GAMLE RINGERIKSVEI 30, planid 2015018

Oversikt endringer mellom 1. og 2. gangs behandling

Figur: Snitt D-D, fra nord til sør, sett mot øst

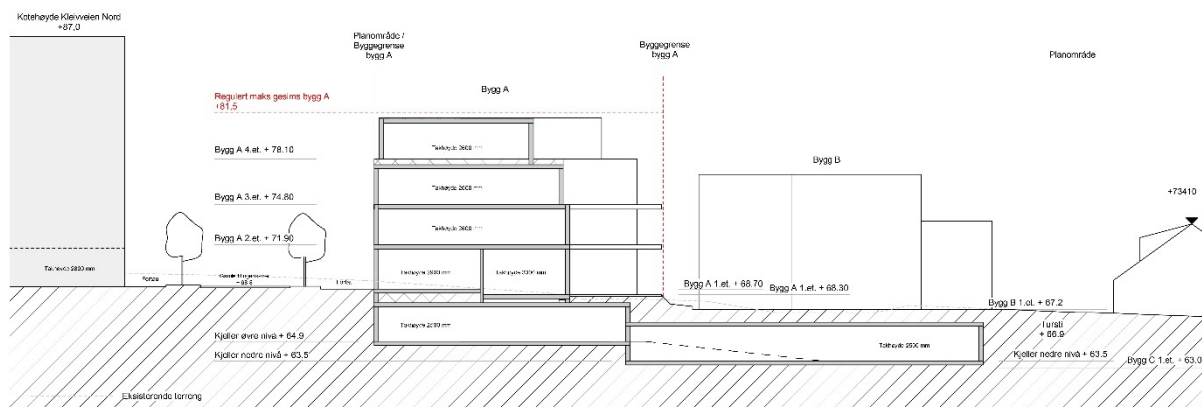
B [Bygg A skal ikke overstige kote +80,5](#) [Bygning A skal ikke overstige kote 80,5.](#)

I etterkant av vedtaket har det vært en dialog med politikere og administrasjonen i Bærum kommune for å komme til en enighet rundt ønsket antall etasjer og maksimal kotehøyde på prosjektet.

Forslagsstiller foreslo å beholde fire etasjer med maksimal regulert kotehøyde på +81,5. Dette sikrer en høy næringsetasje mot Gamle Ringeriksvei, noe som var ønsket fra Bærum kommune.

I justert prosjekt er det gjort følgende endringer:

- Plassering av 1.etasje
Kotehøydene på 1.etasje tilpasser seg høydene i planen for Bekkestua sentrum øst. Høydene fra gateplanen fremkommer som rosa linje på snitt GRV i vedlegget «Terrengsnitt», datert 26.10.22. Endelig plassering av nivået på første etasje langs Gamle Ringeriksvei vil fastsettes gjennom detaljprosjektering frem mot søknad om

- Etasjehøydene justeres for bygg A
Takhøyden i næringsdelen endres til minimum 2,9 meter og i boligetasjene til 2,6 meter.
- Mesanin-etasje fjernes
I tidligere illustrasjonsprosjekt ble høyden i en ekstra høy næringsetasje i bygg A utnyttet til å etablere en mesanin-etasje mot bakgården. På grunn av reduksjonen i høyde er denne tatt ut av prosjektet.

Forslaget om regulert kotehøyde på +81,5 meter er presentert for politikere og godkjent av Bærum kommune. Til 2. gangs behandling er alle dokumentene oppdatert slik at de samsvarer med nye høyder for bygg A.
